Verlag huishoudelijke elektrische installatie op laagspanning en zeer lage spanning

Referentie: 008-20260630-04	Datum controle: 30/06/2026
Keurder: 008

Eigenaar: Kim Taymans	EAN-code: Onbekend
Adres installatie: Westelsebaan 85, 3271 - Averbode	Nummer teller(s): 1SAG3100173427
Distributienetbeheerder installatie: Fluvius	
Datum uitvoering installatie: <input type="checkbox"/> Vóór 01/10/1981 <input checked="" type="checkbox"/> Tussen 01/10/1981 en 01/06/2020 <input type="checkbox"/> Vanaf 01/06/2020	
Type: <input checked="" type="checkbox"/> Woonenheid <input type="checkbox"/> Niet-huishoudelijk <input type="checkbox"/> PV <input type="checkbox"/> Batterij <input type="checkbox"/> Laadpaal

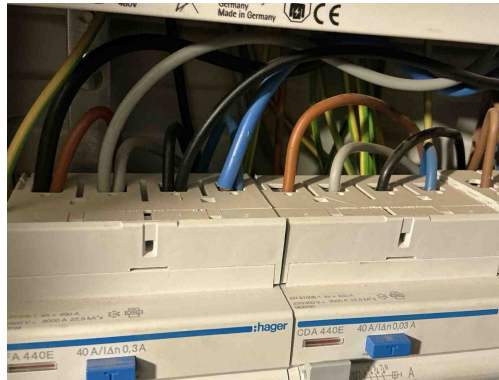
B17 - De voedingsspanning is niet op elk bord vermeld (Boek 1: 3.1.3.3).
Opmerking: Oa bord 1, bord 2

B17 - De voedingsspanning is niet op elk bord vermeld (Boek 1: 3.1.3.3).
Opmerking: Oa bord 1, bord 2

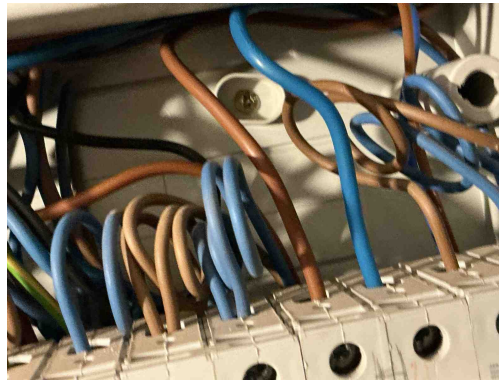
T21 - Het elektrisch materieel is niet geplaatst volgens de voorschriften van de fabrikant/ regels van goed vakmanschap . (Boek 1: 1.4.1.3)

Opmerking: Oa ophangingsvijzen niet afgedekt bord 1, verbindingsklemmen niet afgedekt bord 1, meer dan 2 geleiders op 1 aansluitpunt bord 1,....

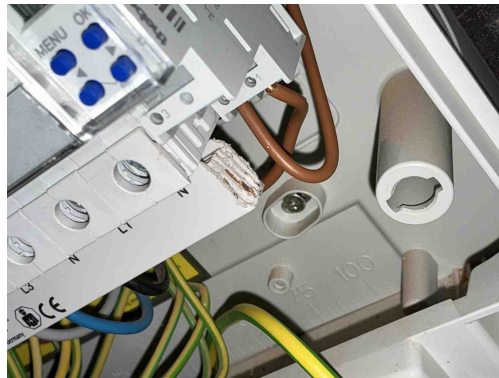
T21 - Het elektrisch materieel is niet geplaatst volgens de voorschriften van de fabrikant/ regels van goed vakmanschap . (Boek 1: 1.4.1.3)

Opmerking: Oa ophangingsvijzen niet afgedekt bord 1, verbindingsklemmen niet afgedekt bord 1, meer dan 2 geleiders op 1 aansluitpunt bord 1,....

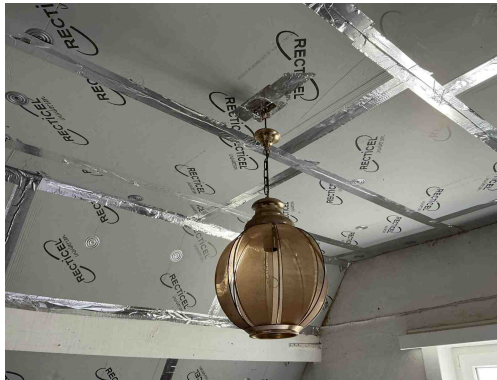
T21 - Het elektrisch materieel is niet geplaatst volgens de voorschriften van de fabrikant/ regels van goed vakmanschap . (Boek 1: 1.4.1.3)

Opmerking: Oa ophangingsvijzen niet afgedekt bord 1, verbindingsklemmen niet afgedekt bord 1, meer dan 2 geleiders op 1 aansluitpunt bord 1,....

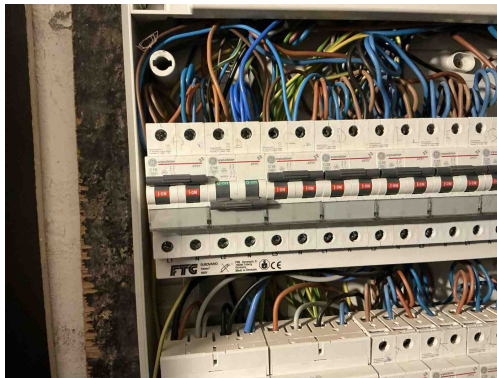
T21 - Het elektrisch materieel is niet geplaatst volgens de voorschriften van de fabrikant/ regels van goed vakmanschap . (Boek 1: 1.4.1.3)

Opmerking: Oa ophangingsvijzen niet afgedekt bord 1, verbindingsteklemmen niet afgedekt bord 1, meer dan 2 geleiders op 1 aansluitpunt bord 1,....

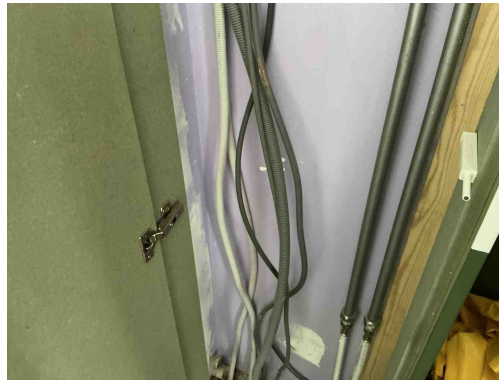
I01 - De waarde van de isolatieweerstand per kring dient tenminste 0,50 Mohm (1000 x Utest) te zijn (Boek 1: 6.4.5.1).

Opmerking: Oa automaat B geeft een waarde van 0,43 Mohm

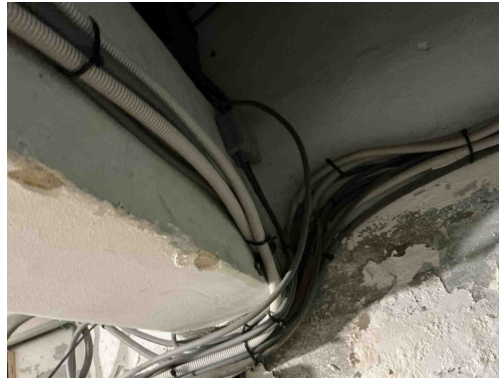
C13 - Onvoldoende bevestiging van de leiding(en) (Boek 1: 5.2.9.5).
Opmerking: Oa kelder, slaapkamer 1

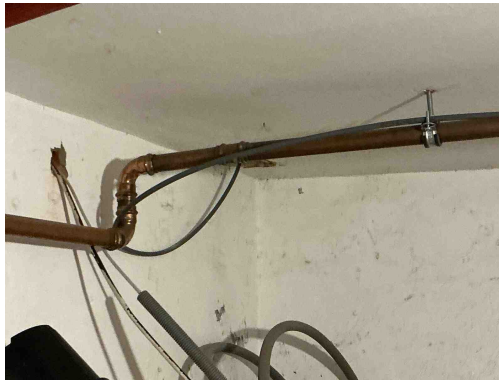
C13 - Onvoldoende bevestiging van de leiding(en) (Boek 1: 5.2.9.5).
Opmerking: Oa kelder, slaapkamer 1

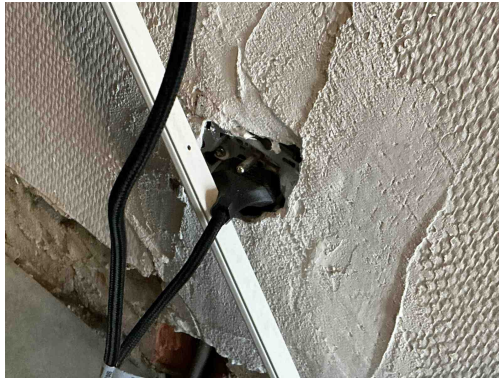
C24 - De afstand tussen de elektrische leiding(en) en niet elektrische leiding(en) is onvoldoende (Boek 1: 5.2.8).

Opmerking: Oa kelder

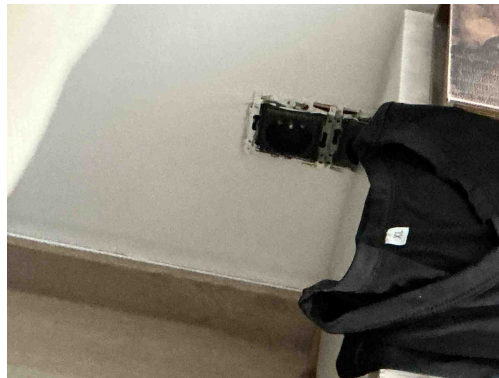
T11 - De contactdozen waarvan de toegekende stroomsterkte maximaal 16A en de toegekende spanning maximaal 250V bedraagt en niet bedoeld zijn voor de voeding van een of meerdere verbruikstoestellen voor een specifiek doel en niet geplaatst zijn in of op schakel- en verdeelborden, beschikken niet of IPXX-D (incl. gemeenschappelijke delen residentieel geheel) (Boek 1: 4.2.2.3/5.3.5.2).

Opmerking: Oa kelder, gang, slaapkamer 1,...

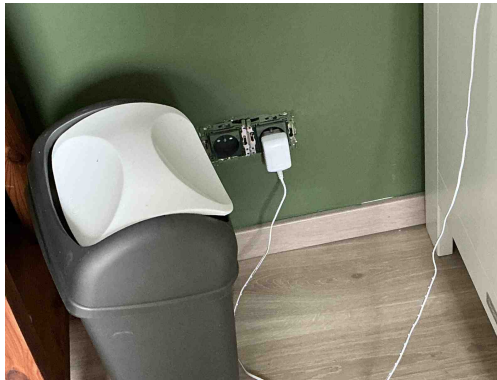
T11 - De contactdozen waarvan de toegekende stroomsterkte maximaal 16A en de toegekende spanning maximaal 250V bedraagt en niet bedoeld zijn voor de voeding van een of meerdere verbruikstoestellen voor een specifiek doel en niet geplaatst zijn in of op schakel- en verdeelborden, beschikken niet of IPXX-D (incl. gemeenschappelijke delen residentieel geheel) (Boek 1: 4.2.2.3/5.3.5.2).

Opmerking: Oa kelder, gang, slaapkamer 1,...

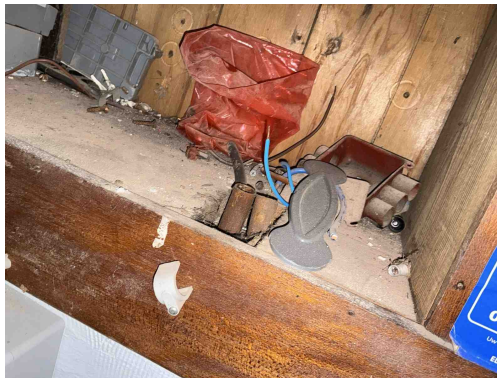
T11 - De contactdozen waarvan de toegekende stroomsterkte maximaal 16A en de toegekende spanning maximaal 250V bedraagt en niet bedoeld zijn voor de voeding van een of meerdere verbruikstoestellen voor een specifiek doel en niet geplaatst zijn in of op schakel- en verdeelborden, beschikken niet of IPXX-D (incl. gemeenschappelijke delen residentieel geheel) (Boek 1: 4.2.2.3/5.3.5.2).

Opmerking: Oa kelder, gang, slaapkamer 1,...

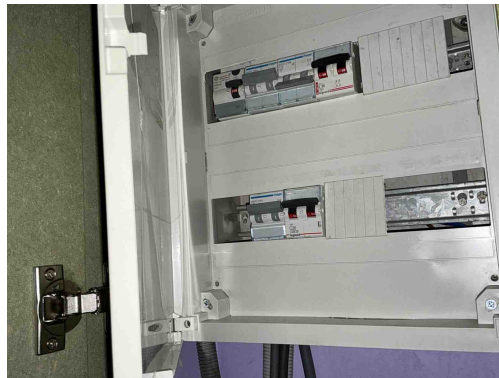
C21 - Het gebruik van geleiders van het type VOB, zonder bijkomende afscherming is niet toegestaan (Boek 1: 5.2.9.6).

Opmerking: Oa kelder gang,

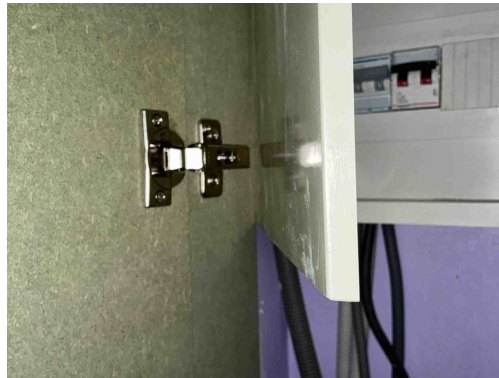
B26 - Het elektrisch bord kon niet gedemonteerd worden (Boek 1: 5.3.5.1).
Opmerking: Oa deur kan niet volledig open waardoor vijzen niet open kunnen

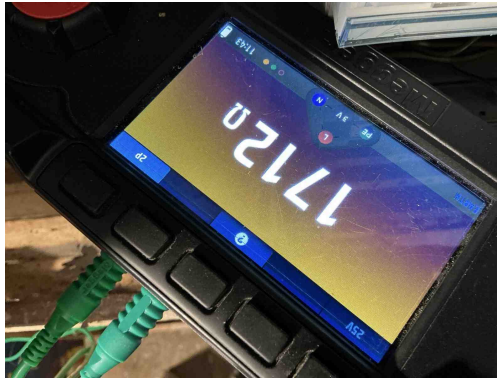
B26 - Het elektrisch bord kon niet gedemonteerd worden (Boek 1: 5.3.5.1).
Opmerking: Oa deur kan niet volledig open waardoor vijzen niet open kunnen

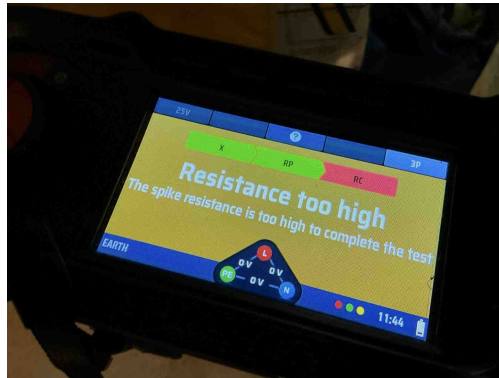
A05 - De waarde van de spreidingsweerstand van de aardverbinding is te hoog (Boek 1: 5.4.2).
Opmerking: Oa 1712 Ohm

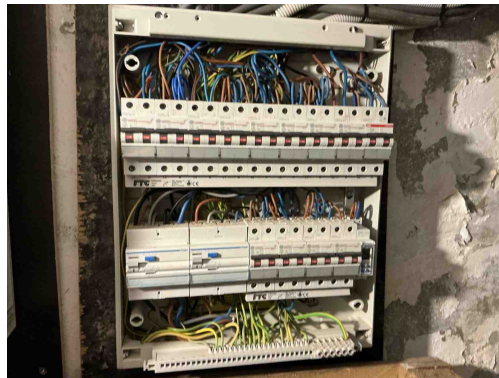
A05 - De waarde van de spreidingsweerstand van de aardverbinding is te hoog (Boek 1: 5.4.2).
Opmerking: Oa 1712 Ohm
